淀川水系流域委員会殿
国土交通省近畿地方整備局殿

川上ダム「長寿命化容量」と高山ダムの堆砂掘削

平成19年12月23日
「関西のダムと水道を考える会」
(代表) 野村東洋夫

（資料1）：第54回委員会・審議資料1-1-2（スライドNo.16）

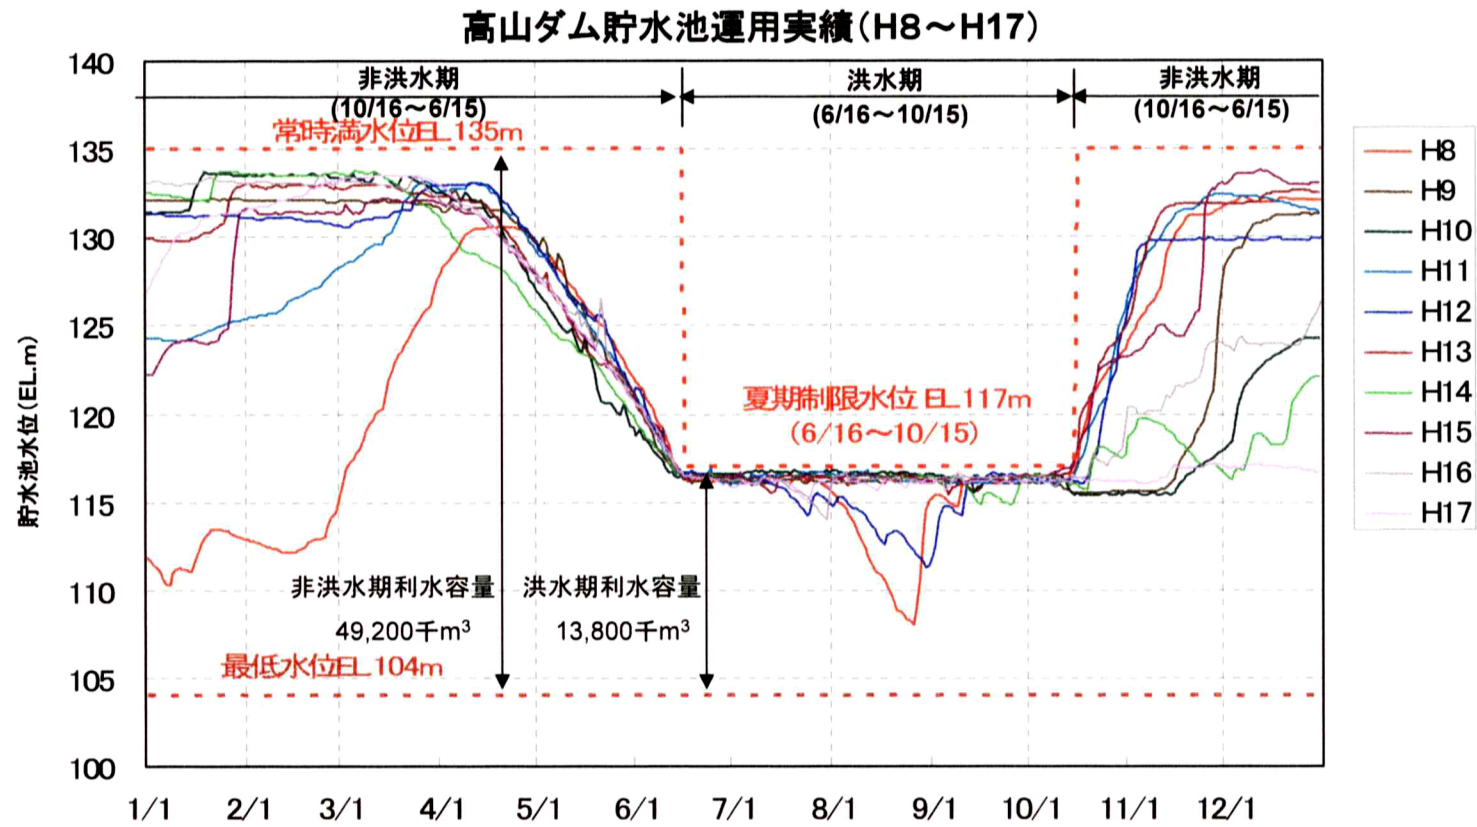
しかし別紙「高山ダムの貯水池運用実績」のグラフ（→資料1）によれば、12月、1月、2月において実績水位がこの標高と同じか下回っている年は決して少なくありません。であれば堆砂掘削を無理に毎年実施せず、このような水位の低い年を選んで実施すれば、敢えて川上ダムに長寿命化容量を設ける必要は無いと考えますが、如何でしょうか？

別紙の堆砂状況を示すグラフ（→資料2）をよく見れば、確かにこのダムの堆砂は洪水期制限水位（EL.117m）以下の部分に集中しており、上記〔質問1〕で述べたように川上ダム「長寿命化容量」による僅か3m程度の水位低下では（=EL.132m）殆んど効果が無いようにも思われます。他方、洪水期にはダム操作規則に従って毎年、制限水位（=EL.117m）まで下げるのですから（→資料1）、掘削作業をこの時期に実施するのが最も効果的であることはその通りでしょう。

しかし逆にここまで水位を下げれば、湖底の露出面積は必要量の掘削に対して充分であり、敢えて川上ダム長寿命化容量を使って更に3mの水位低下を図ることの意味は無くなると考えられますが、如何でしょうか。（もし否定される場合は数字を添えて具体的に回答願います）
